Keuringsverslag van een elektrische laagspanning- en zeer lage spanningsinstallatie

NIET CONFORM

Straatnaam Zandstraat
Huisnummer 45
Busnummer
Postcode 9120
Gemeente Haasdonk
Land België

Controlebezoek van een oude huishoudelijke elektrische installatie van een wooneenheid bij verkoop op vraag van de verkoper volgens (KB 08/09/2019) - AREI Boek 1- 8.4.2. en 8.2.1. en 4.2.4.3.

Afbeelding schakel- en verdeelbord:

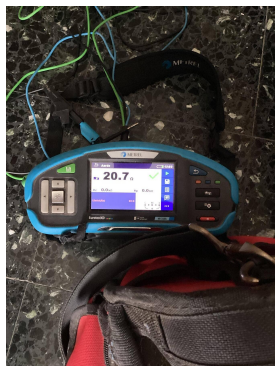
15.02 De aanduiding van de stroomkringen en/of apparatuur, aansluitklemmen, enz dient aangebracht of vervolledigd te worden. (Boek 1 Onderafdeling 3.1.3.1. en 3.1.3.3.A. en 5.1.6.1)

15.09 De genaakbare, naakte onder spanning staande delen zijn onvoldoende afgeschermd. (Boek 1 Afdeling 5.1.4. en 4.2.2.3.)

15.10 Niet gebruikte invoeringen van het verdeelbord zijn niet correct of onvoldoende afgedicht. (Boek 1 Afdeling 5.1.4. en 4.2.2.3.)
